con la presente si inviano le Osservazioni contro il Progetto di un impianto eolico codice

procedura ID_VIP/ID_MATTIM: 12691 denominato "PITIGLIANO" ubicato nei comuni di Pitigliano (GR)

“Progetto di un impianto eolico denominato “Pitigliano” ubicato nei comuni di Pitigliano (GR) e Sorano (GR) costituito da 20 (venti) aerogeneratori di potenza nominale 7,0 MW per un totale di 140,0 MW con relative opere connesse ed infrastrutture indispensabili”

TESTO DELLE OSSERVAZIONI

Immagine 1. Vincoli ex art. 136 del CBC dal PIT della Regione Toscana e zona approssimativa dove è progettato l'impianto industriale.

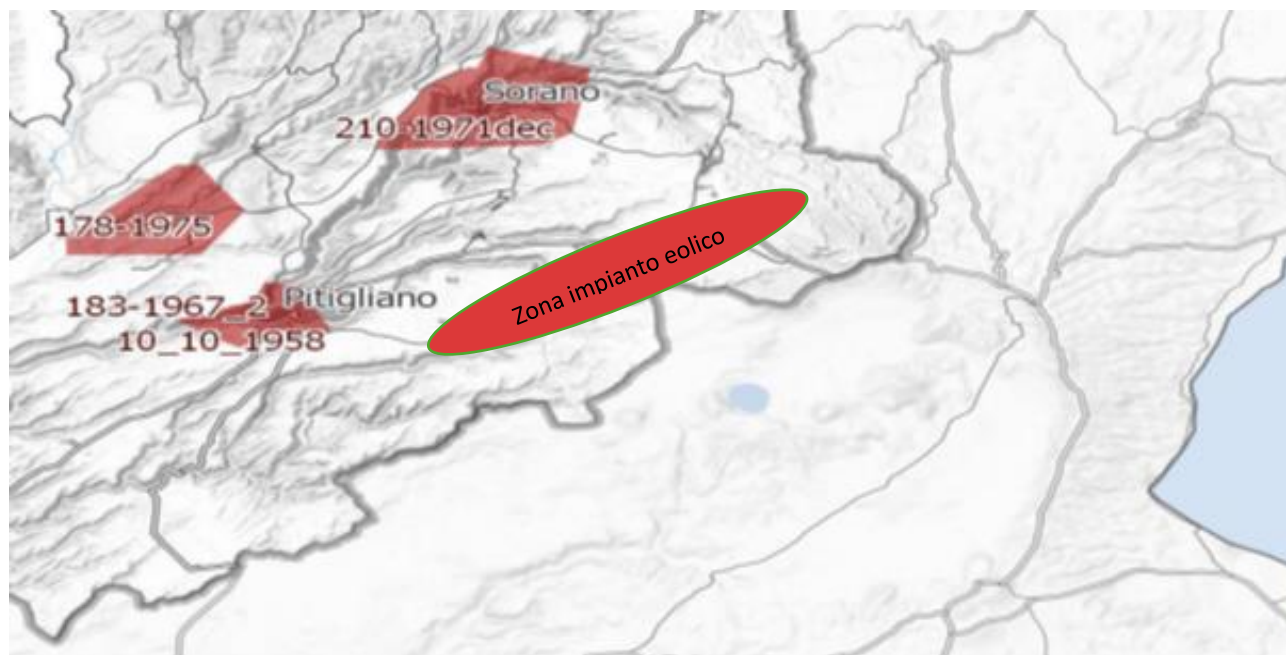
Inoltre, come sostiene la Proponente parte dell'impianto si verrebbe a trovare a 3,5 km dal centro abitato di Sorano. Infatti, tre degli aerogeneratori WTG 08, 09, 10 sono addirittura all'interno delle fasce di rispetto dei 3 km del suo vincolo paesaggistico di notevole interesse pubblico ex art 136 del CBC. Si evidenzia che così si crea

un'ulteriore incompatibilità con la tutela del Paesaggio.

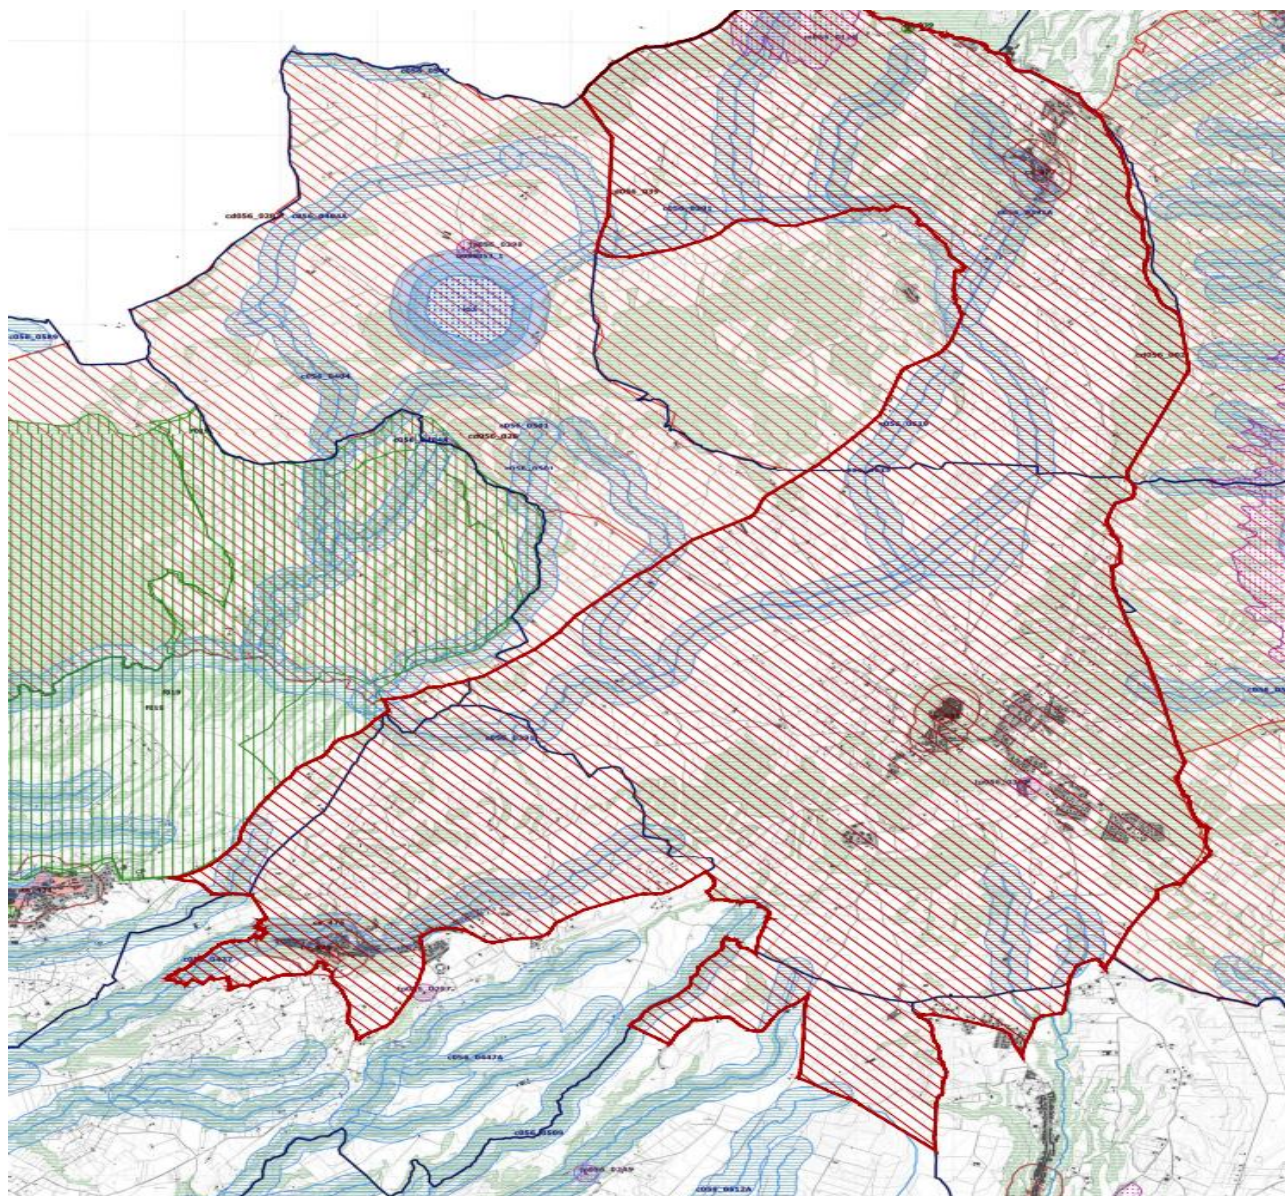
Come è illustrato nell'immagine si ribadisce che l'impianto industriale "Pitigliano" ricade completamente all'interno delle fasce di rispetto dei due vincoli di notevole

interesse pubblico e lambisce quelle di un terzo vincolo e quindi come affermato dal Consiglio di Stato nelle sentenze citate, l'impianto è insediato in area non idonea ai sensi dell'art. 20 comma 8 lettera c quater del D.Lgs. n. 199/2021 e ss.mm.ii al contrario di quanto sostiene la proponente.

Immagine 3. Cumulo di una parte di impianti eolici, fotovoltaici e geotermici industriali in progettazione ed esistenti intorno all’eolico industriale “Pitigliano”.

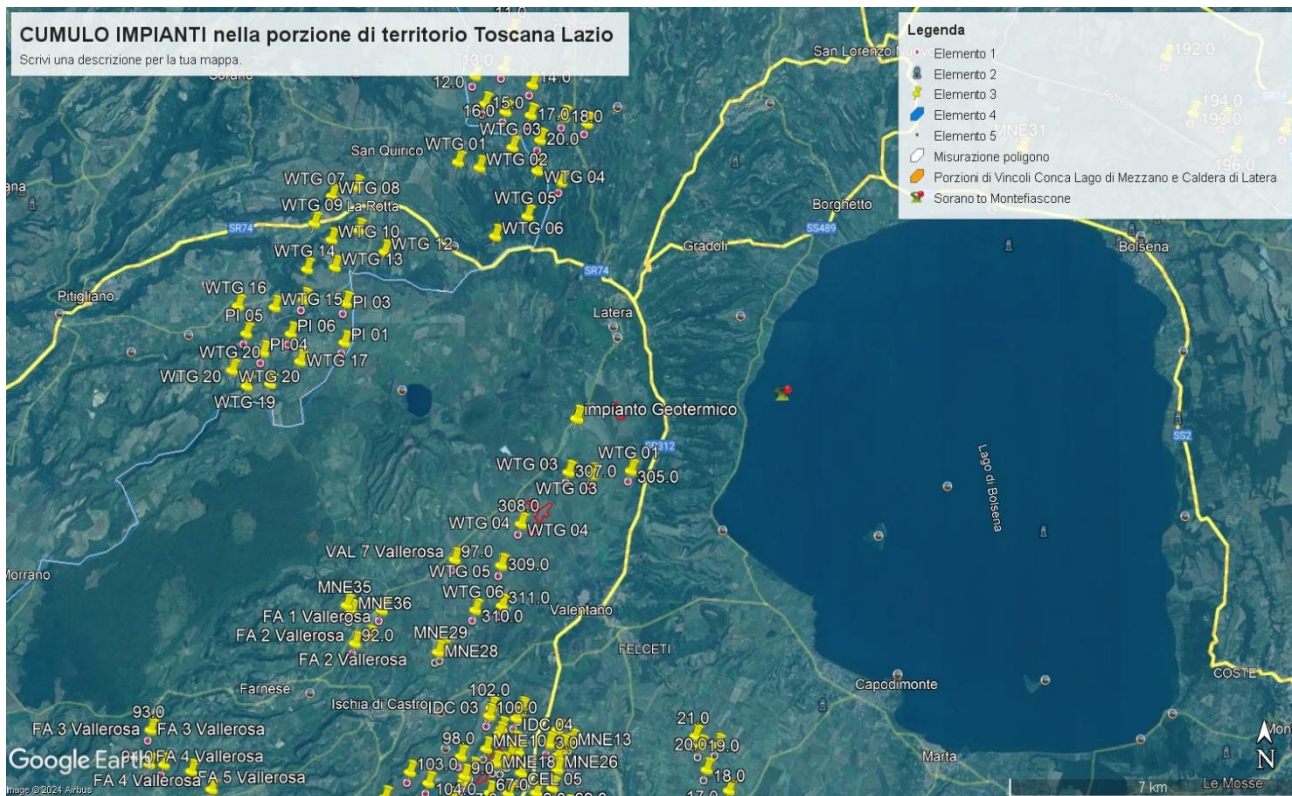
Beni Culturali “*Ambito paesaggistico, geologico e geomorfologico dell’orlo della caldera di Latera ...*” Non vengono nemmeno citati gli impianti eolici in progetto al MASE, il “Rempillo” (6 aerogeneratori) e un altro in verifica amministrativa di 14 aerogeneratori e 72, 6 MW. Ad oggi nei territori di Pitigliano, Sorano e in quello limitrofo potenzialmente potrebbero essere insediati 40 aerogeneratori alti 200 metri e larghi 170. Ma la proponente non cita neanche altri impianti che creerebbero il cumulo e quindi maggiore impatto. Infatti, sul territorio della “Città del Tufo” (Sorano e Pitigliano) impatterebbero anche l’impianto eolico “Montarzo” di Onano con 13 aerogeneratori con le dimensioni ricordate, l’altro eolico industriale nel territorio di Valentano con sette aerogeneratori (stesse dimensioni), gli impianti di Farnese con un minieolico di 3 Torri alte 60 metri già installate in località Poggio del Crognolo e l’impianto eolico industriale “Vallerosa” (7 aerogeneratori alti 200 metri e larghi 158 metri) in procedura VIA presso la Regione Lazio. Inoltre, altri impianti del minieolico già presenti a Valentano, Cellere e Piansano e due progetti eolici industriali con le stesse dimensioni (200 m x 170 m) nel Comune di Ischia di Castro. La valutazione del cumulo non prende neanche in considerazione gli impianti industriali di fotovoltaico e agrivoltaico in progetto a Farnese, Valentano, Ischia di Castro, Cellere. L’impianto geotermico in procedura Via al MASE, progettato nella Caldera di Latera. Quindi è stata effettuata una valutazione del potenziale impatto cumulativo non veritiera a dispetto di quanto affermato dalla proponente che sostiene di aver preso in considerazione uno spazio di 10 km intorno al suo impianto per gli impatti che si creerebbero.

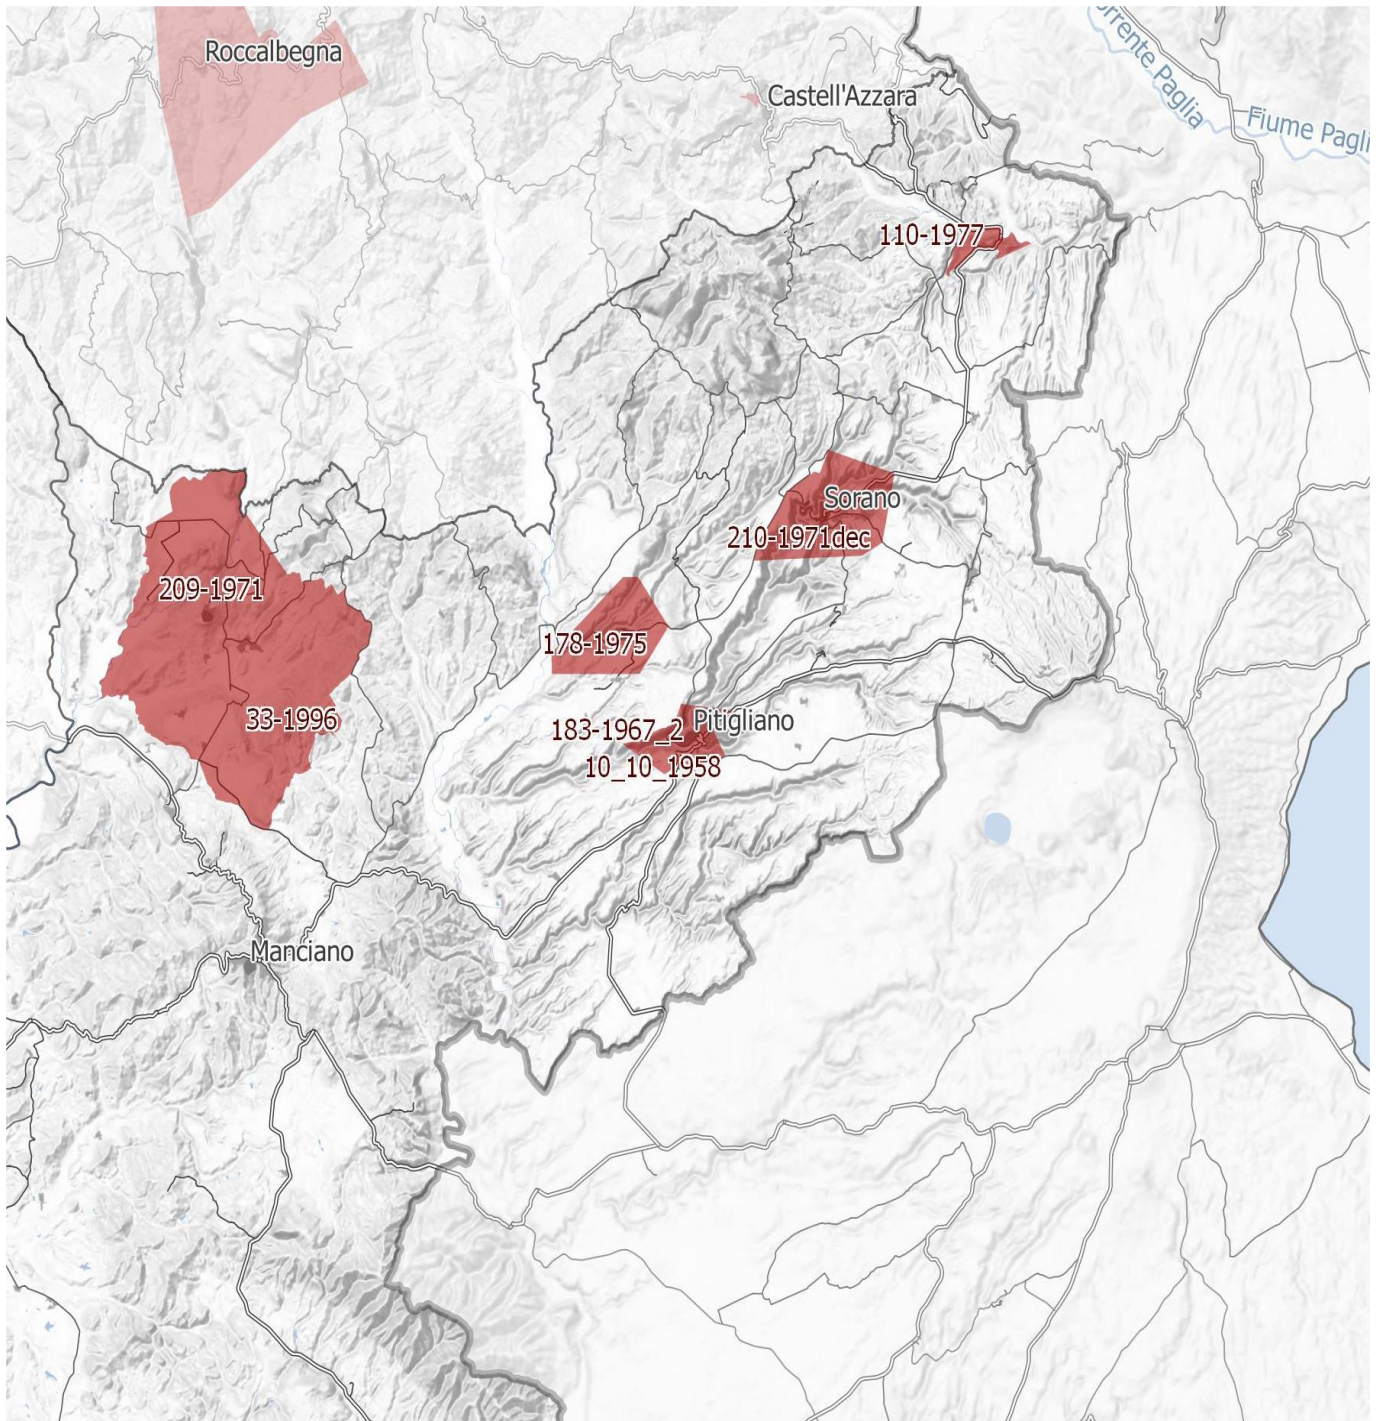
IMMAGINE n. 4 Si evidenzia che i tre aerogeneratori WTG 07, WTG 08 e WTG 09 impattano con il vincolo paesaggistico di notevole interesse pubblico del Centro Storico di Sorano. Il WTG 07 si troverebbe a 2828 m, WTG 08 2504 e WTG 09 2990. Il cavidotto dell'impianto invece impatta in buona parte del Vincolo paesaggistico ex art. 136 del CBC del Centro Storico di Pitigliano.

IMMAGINE n. 7 Mappa della intervisibilità degli impianti eolici elaborata dall'Associazione nazionale Amici della Terra. La mappa non è aggiornata comunque rende molo bene dell'enorme impatto visivo creato dal cumulo degli impianti.

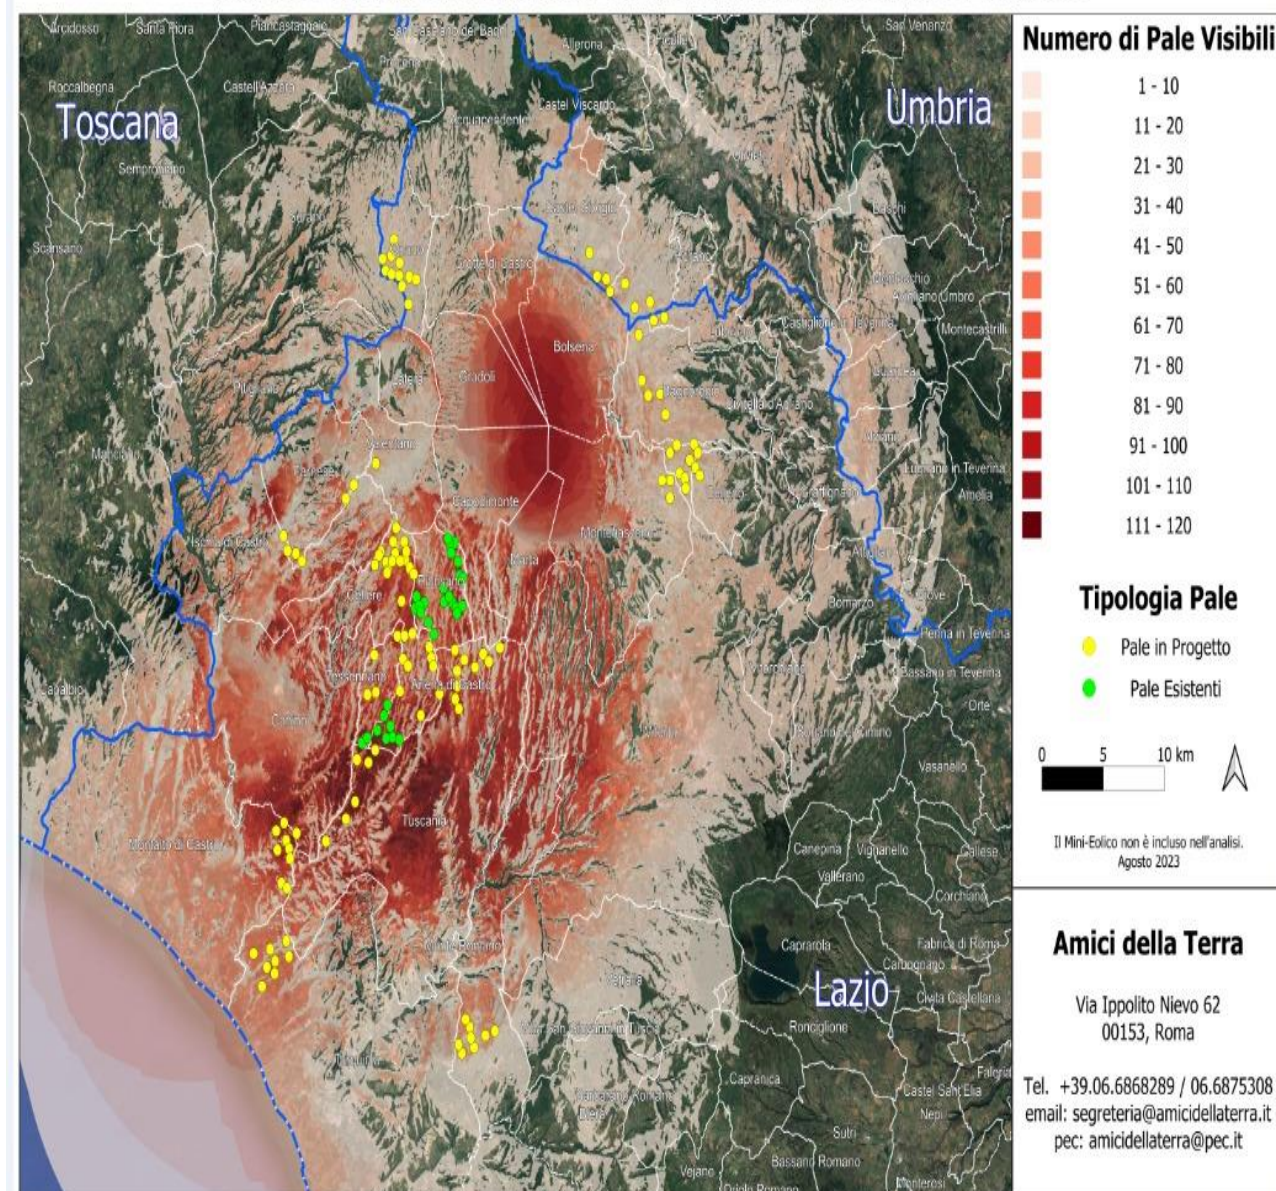
Se agli impianti eolici rappresentati qui sopra che non comprendono sia l'impianto eolico Pitigliano e le altre 14 pale del progetto eolico in verifica amministrativa sempre nel territorio di Pitigliano si aggiungono i migliaia di ettari (7000 fin'ora) di territorio occupato dagli impianti fotovoltaici e agrivoltaici e dalle altre tipologie appare chiaro il numero spropositato degli impianti FER nella bassa toscana e nella Tuscia.
